ENTE DEL PARCO DEL CONERO
Via Peschiera n. 30
60020 SIROLO (AN)

DETERMINAZIONE DIRETTORIALE

Oggetto: nulla osta ex art. 13 L. 394/91, art. 26 L.R. 15/94 ed art. 3 del Regolamento del Parco;

Oggetto: richiesta rilascio di Nulla Osta per : "Demolizione con ricostruzione con ampliamento in applicazione alla L.R. 22/09 di immobile sito in Via Monte Conero con destinazione Country House".

localizzazione intervento

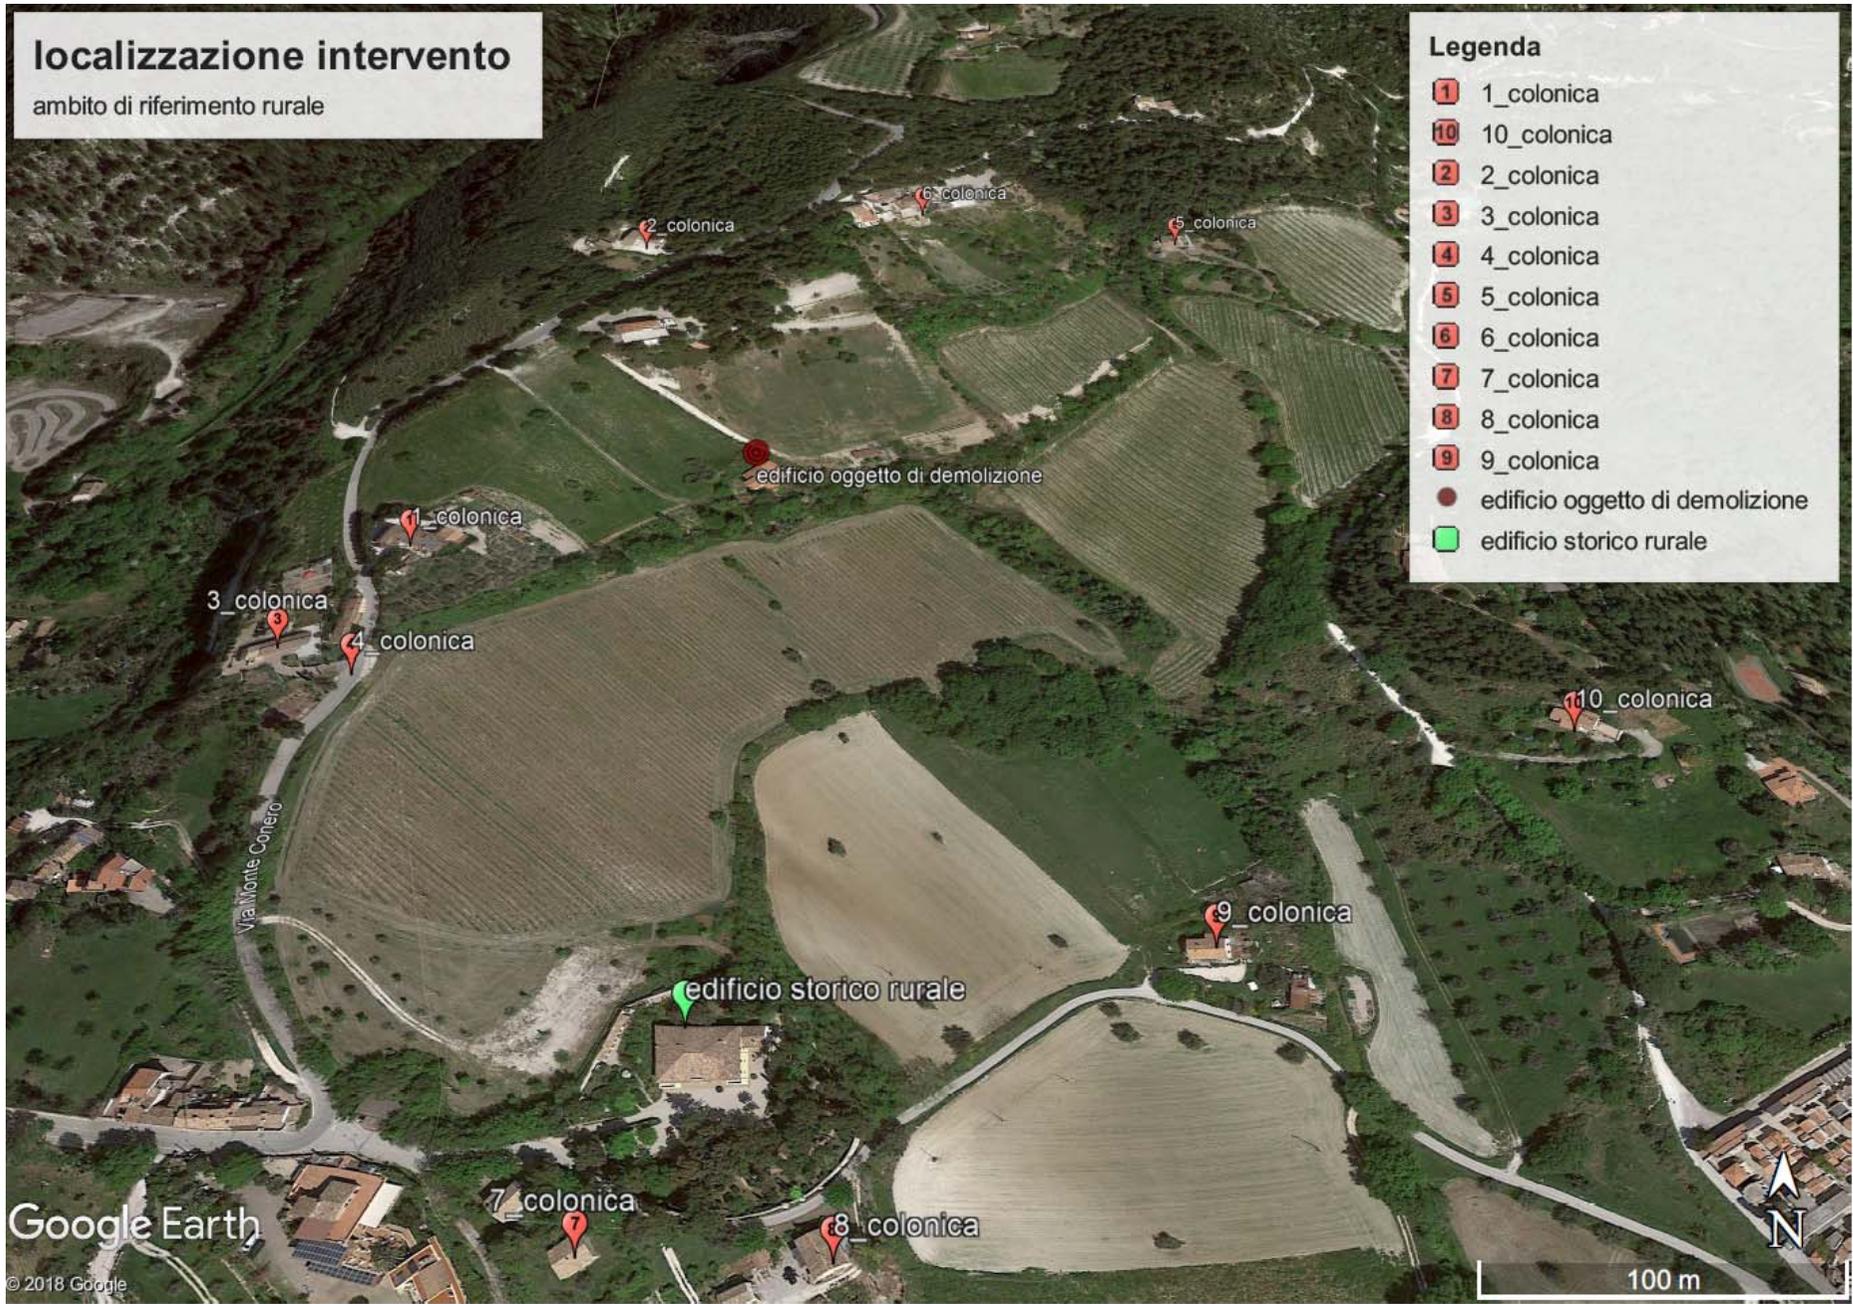
Ciò premesso e considerato è evidente che l'intervento proposto, che si inserisce in un ambito extraurbano con chiari riferimenti agricoli, sia nell'uso del suolo che nelle tipologie costruttive della zona (si rimette in allegato foto aerea della zona), è di forte impatto ambientale ed il tipo e le caratteristiche edilizie non sono riferibili al contesto agricolo rurale ponendosi in contrasto con la normativa del Parco e in particolare:

ambito di riferimento rurale
